Departamento: H. CUERPO DE
REGIDORES
Oficio: REG/ADA/094/2024

**AUTORIZACIÓN DEL FRACCIONAMIENTO HABITACIONAL UNIFAMILIAR
"PORTALES DE SAN ANTONIO 5 y 6"**

-----Visto para resolver el expediente formado con motivo de la solicitud presentada por el Ing. José Antonio Martínez Núñez, en su carácter de Representante Legal la moral Integraciones Templer, S.A. de C.V., en la cual solicita la Autorización del Fraccionamiento Habitacional Unifamiliar a denominarse "Portales de San Antonio 5 y 6" el cual constará de 292 Lotes Habitacionales Unifamiliares, a ubicarse entre la Av. Jose Jesus Macías y Av. San Isidro cruce con calle Portales de San Antonio, en esta Ciudad, con una superficie total de 82,171.295 m², a lo cual le comunicamos lo siguiente: -----

Polígono general con una superficie de 82,171.295 m2, se anexa polígono y desglose de área

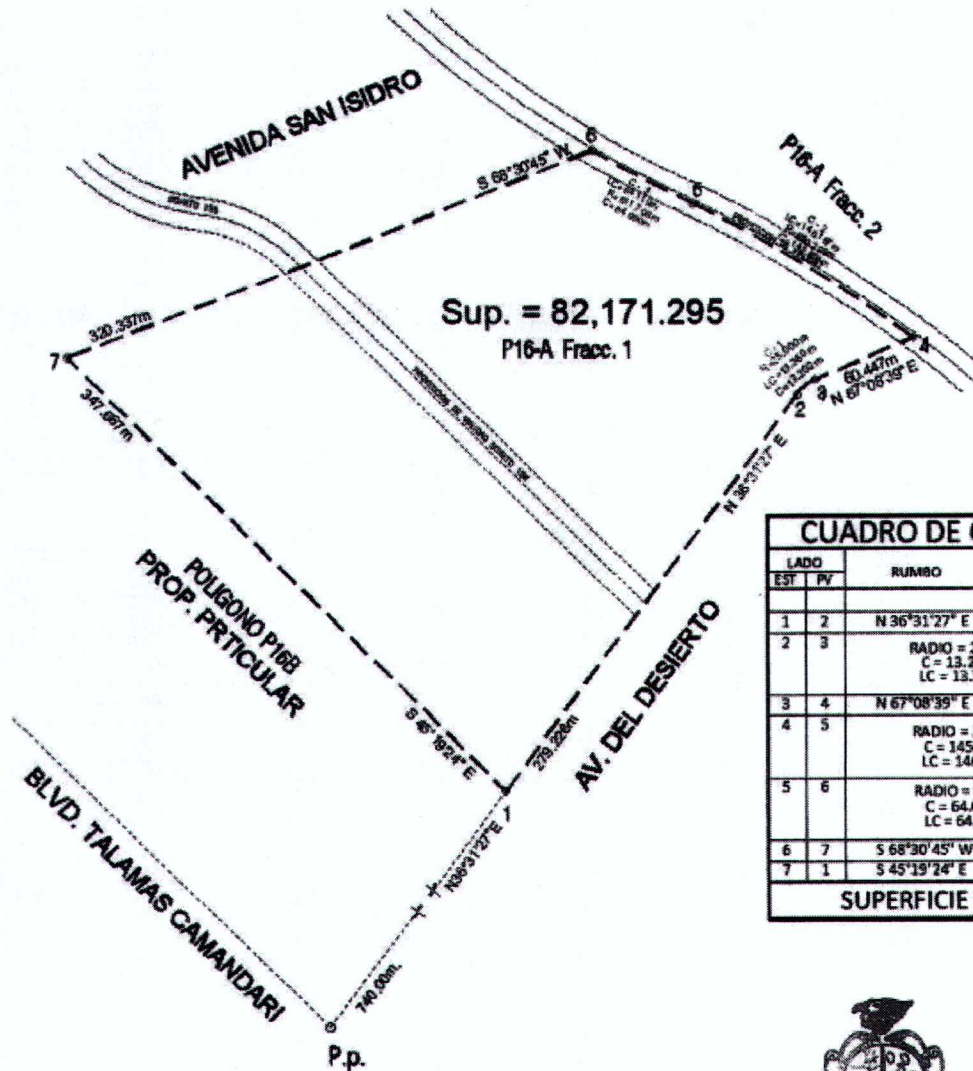
- 2) Respetar y dar cumplimiento a lo establecido en la Licencia de Uso de Suelo con número de oficio **DGDU/LUS-6145/2024**, con fecha de **30 de mayo de 2024**, misma que se expidió con zonificación permitida de **HEp1-40** Habitacional Ecológico con control pluvial 40 viv/ha.
- 3) El desglose de superficies con base en el Dictamen Técnico de Topografía con número de oficio **DGOP/8339/2024** con fecha de **21 de junio de 2024**, emitido por la **Dirección General de Obras Públicas** a través de **Departamento de Topografía**, es el siguiente:

CUADRO DE CONSTRUCCION				
LADO		RUMBO	DISTANCIA	COLINDANTE
EST	PV			
1	2	N 36°31'27" E	279.226	AV. DEL DESIERTO
2	3	RADIO = 25.000 C = 13.202 LC = 13.360		AV. DEL DESIERTO
3	4	N 67°08'39" E	60.447	AV. DEL DESIERTO
4	5	RADIO = 290.298 C = 145.894 LC = 146.167		P16-A, FRACC. 2
5	6	RADIO = 611.706 C = 64.090 LC = 64.119		P16-A, FRACC. 2
6	7	S 68°30'45" W	320.337	AV. DEL DESIERTO
7	1	S 45°19'24" E	347.660	POLIGONO P16-B
SUPERFICIE = 82,171.295 m2
